Drucksachen-Nr.
F-6052/2016

Gemeindehaus Frankenfelde - Anforderungen barrierefreies Bauen nach DIN 18040

zur Beschlussvorlage B-6188/2016 liegen uns die Bauzeichnungen für das Gemeindehaus Frankenfelde vor.

DIN 18040-1 Wege, Plätze, Zugang ([Zugangs- und Eingangsbereiche](#))

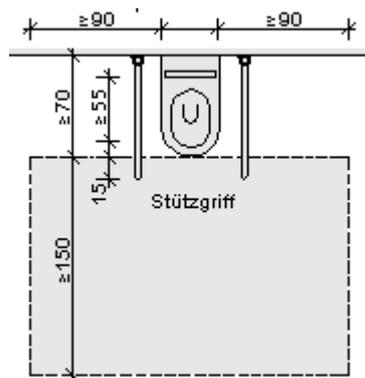
Die ausgewiesenen Maße erfüllen u.a. im Sanitärbereich (Breite neben Toilette mind. 90 cm), in der lichten Türbreite (mind. 90 cm) und in der erforderlichen Breite der Bewegungsflächen (mind. 120 cm) nicht die DIN 18040 für barrierefreies Bauen öffentlicher Gebäude (vgl. Auszug aus DIN 18040). Ist die angestrebte Baumaßnahme auch ohne Einhaltung der o.g. DIN förderfähig und erfüllt das Bauwerk nach der Baumaßnahme das angestrebte Ziel nach einer selbstbestimmten barrierefreien Nutzung durch gehandicapte Bürger?

- mit Richtungsänderung
Breite: ≥ 150 cm
Begegnungsfläche $\geq 180 \times 180$ nach höchstens 15 m Länge zum Ausweichen sich beegnender Rollstuhlfahrer
- ohne Richtungsänderung
Breite: ≥ 120 cm
Die geforderten Bewegungsflächen dürfen nicht durch Bauteile oder Ausstattungselemente eingengt werden

vielen Dank für den Hinweis, durch den Sie uns noch einmal in besonderer Weise sensibilisiert haben. Sie müssen sich zum gegenwärtigen Zeitpunkt jedoch noch nicht sorgen. Bedenken Sie, dass die bisherigen „Pläne“ eher Skizzencharakter haben, die dazu dienen, die Funktionalität des beabsichtigten Umbaus zu verdeutlichen. Durch den Beschluss wurden ja erst die Mittel freigegeben, um die Ausführungs- und Genehmigungsplanung beauftragen zu können. In dieser nun anstehenden Phase wird detaillierter geplant, auch mit dem Ziel, die gesetzlichen Vorgaben umzusetzen. Selbstverständlich wird die Genehmigungsbehörde auf die Einhaltung der vorgegebenen Parameter ihr besonderes Augenmerk richten.
